C0002806 / 1591129

20-062 – Campus centre-ville (Institut neurologique de Montréal), réaménagement du centre de jour de neurologie

Les dispositions apparaissant au présent addenda ont pour objet de préciser, clarifier ou modifier certaines informations contenues dans les documents d'appel d'offres relativement au projet susmentionné et font partie intégrante de ceux-ci.

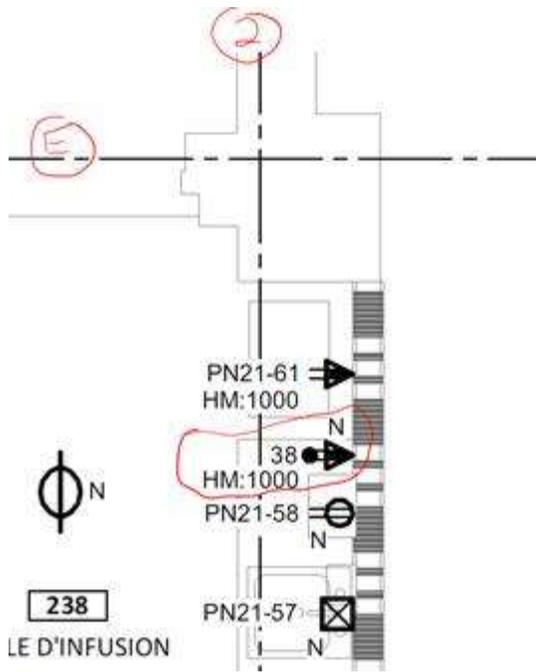
2. Plan E-008 Axe e-2 hm :100038 : est-ce sigle poste patient? Si oui il y a-t-il une lumière de corridor associé?	<p>Nous supposons que c'est le symbole entouré ci-dessous fait l'objet de la question :</p>  <p>« HM : 1000 » veut dire : hauteur de montage 1000mm. Ce symbole représente une prise électrique avec protection de fuite à la terre. Le numéro 38 représente le numéro de circuit de la prise électrique. Il ne s'agit pas d'un symbole d'appel de garde mais d'une prise avec protection de fuite à la terre. La description des éléments ci-dessus est présente sur la légende (plan E002).</p>

3. Axe d-2 : il y a un sigle poste patient mais aucune lumière de corridor associé?	Voir l'image ci-dessous qui indique les postes d'appels de garde et leurs lumières de corridor associés entre les Axes C/D et 1/3.
